Keuringsverslag van een elektrische laagspanning- en zeer lage spanningsinstallatie

NIET CONFORM

Datum keuring: 10/10/2025
ID-label: Veeweidestraat 134 EK

Straatnaam Veeweidestraat
Huisnummer 134
Busnummer
Postcode 3080
Gemeente Duisburg
Land België

Afbeelding schakel- en verdeelbord:

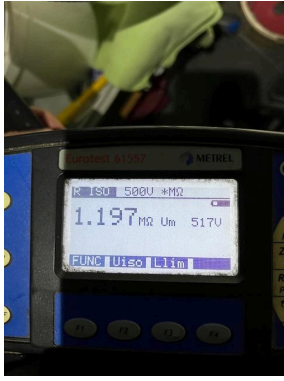
I5.03 Het verdeelbord is niet makkelijk toegankelijk. (Boek 1 Onderafdeling 5.3.5.1.C.)

Bepaalde 1 polige automaten zaten te vast om ze zonder kans op schade eruit te halen daarom geen draadsecties en interne verbindingen bekend.

Verdeelbord 1+3 vervangen.

I5.08 Beschadigd en gebroken materiaal dient vervangen of hersteld te worden. De beschermingsgraad van het verdeelbord tegen rechthoekse aanraking is onvoldoende. (niet tenminste IPXX-B) (Boek 1 Onderafdeling 4.2.2.3.)

I5.10 De genaakbare, naakte onder spanning staande delen zijn onvoldoende afgeschermd. (Boek 1 Afdeling 5.1.4. en 4.2.2.3.)

I5.11 Niet gebruikte invoeringen van het verdeelbord zijn niet correct of onvoldoende afgedicht. (Boek 1 Afdeling 5.1.4. en 4.2.2.3.)
